島根 1 号炉廃止措置 審査資料	
資料番号	DP-002 改 01
提出年月日	令和 3 年 11 月 1 日

島根原子力発電所 1 号炉

廃止措置対象施設等の変更について

令和 3 年 11 月
中国電力株式会社

液体廃棄物処理系系統図

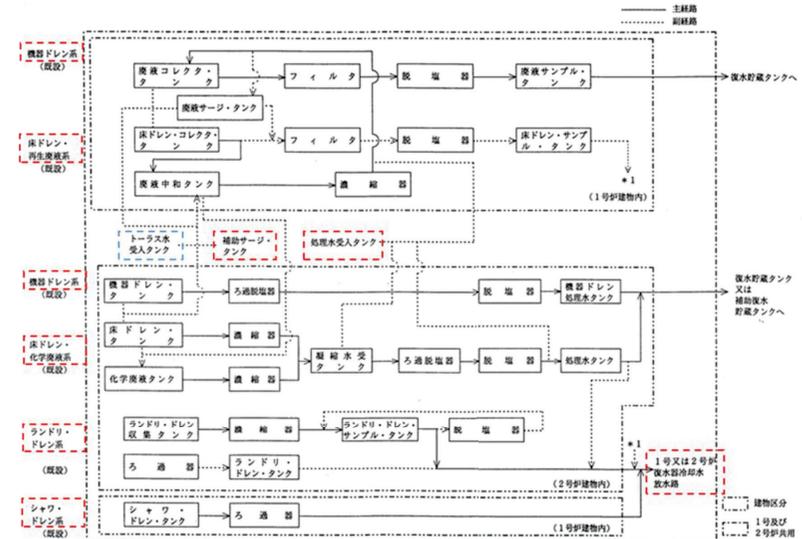
廃止措置対象施設の明確化のため，トーラス水受入タンクを追記(今回変更)

固体廃棄物処理系系統図

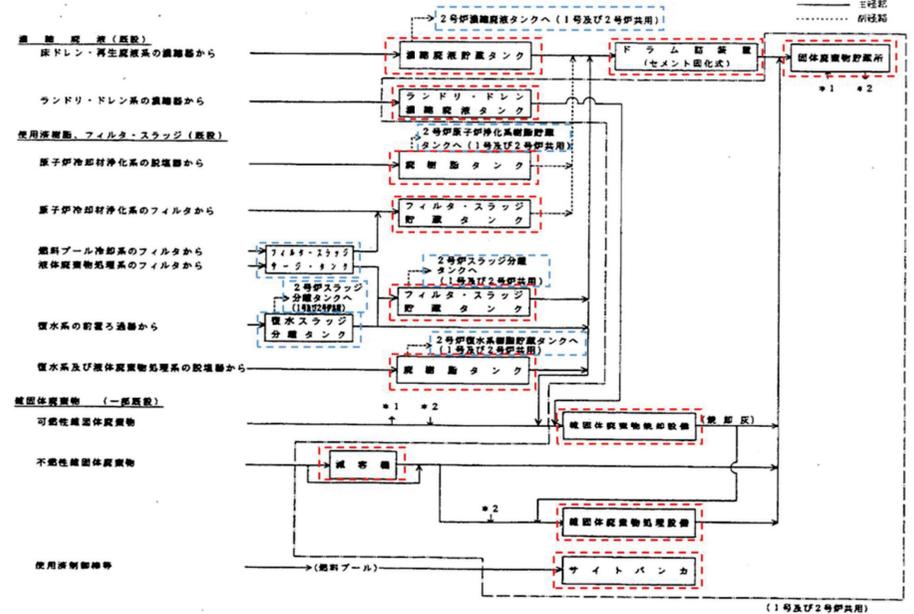
廃止措置対象施設の
明確化のため、フィル
タ・スラッジ・サー
ジ・タンク等を追記
(今回変更)
